ИНФОРМАЦИОННЫЙ БЮЛЛЕТЕНЬ

Тема: Применение ступицы ведомого диска сцепления 184.1601142-01 взамен ступицы ведомого диска 184.1601142

№ 119 от 4 февраля 2014 года

Рис. 1. 184.1601142

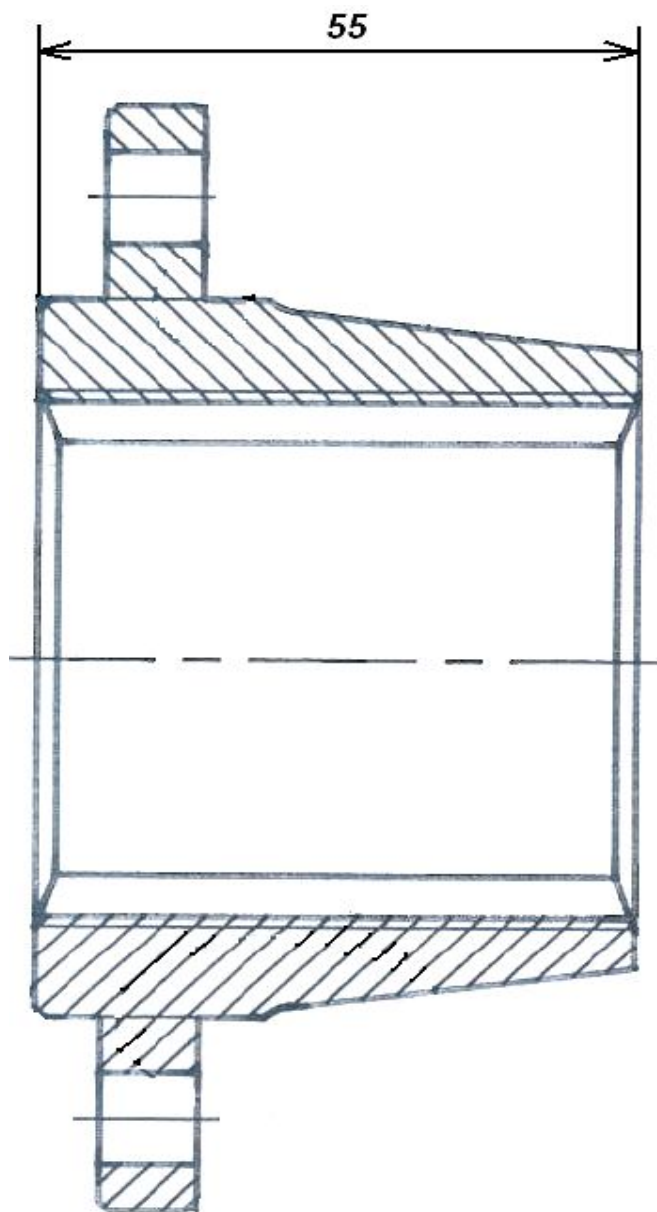
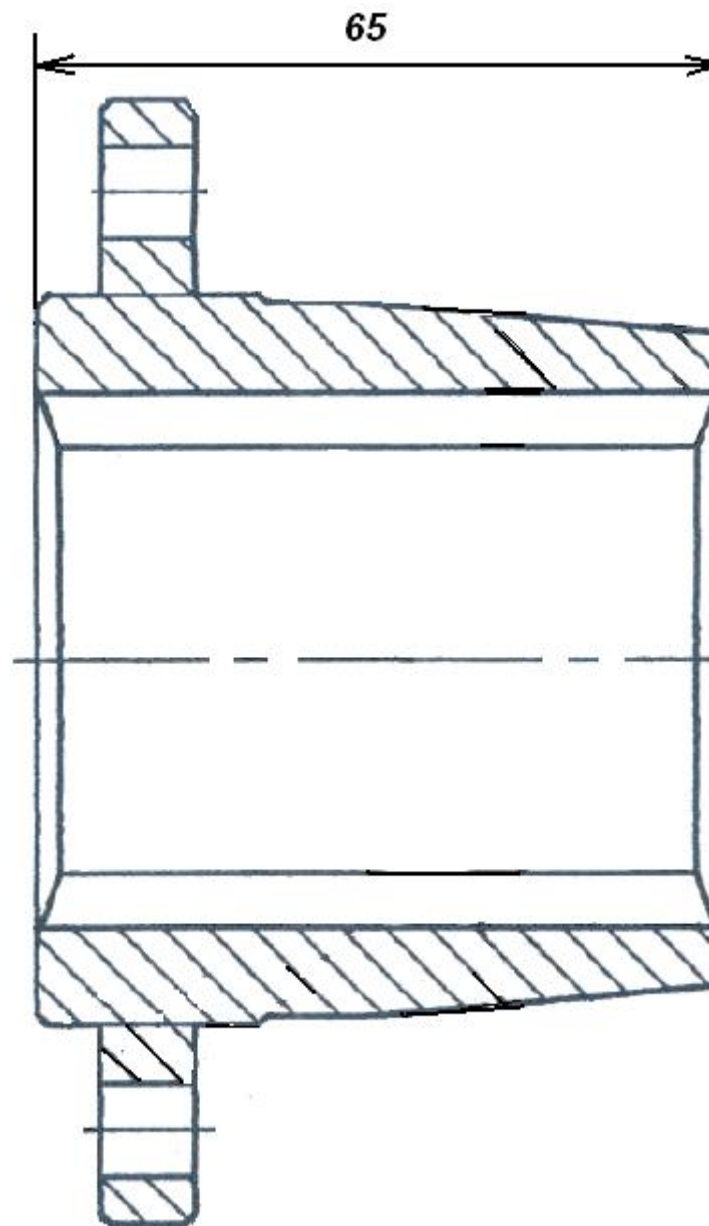
Сообщаем Вам, что с сентября 2013 года сцепления производства ОАО «Автодизель» ЯМЗ-181-10, 182-10, 183-10, 184, 184-10, 181-15, 182-15, 183-15, 184-15, 181-35, 182-35, 183-35, 184-35, 183-75, 184-75, 187, 187-02 комплектуются ступицей ведомого диска **184.1601142-01** (рис. 2) взамен ступицы ведомого диска **184.1601142** (рис.1).

Ступицы ведомого диска **184.1601142** и **184.1601142-01** взаимозаменяемы.

Ступица **184.1601142-01** является составной частью дисков сцепления ведомых: **184.1601130-10, 181.1601130-10, 182.1601130-10, 187.1601130, 187.1601130-02**. При изменении ступицы ведомого диска **184.1601142** на ступицу ведомого диска **184.1601142-01** обозначения дисков сцепления ведомых не изменились.
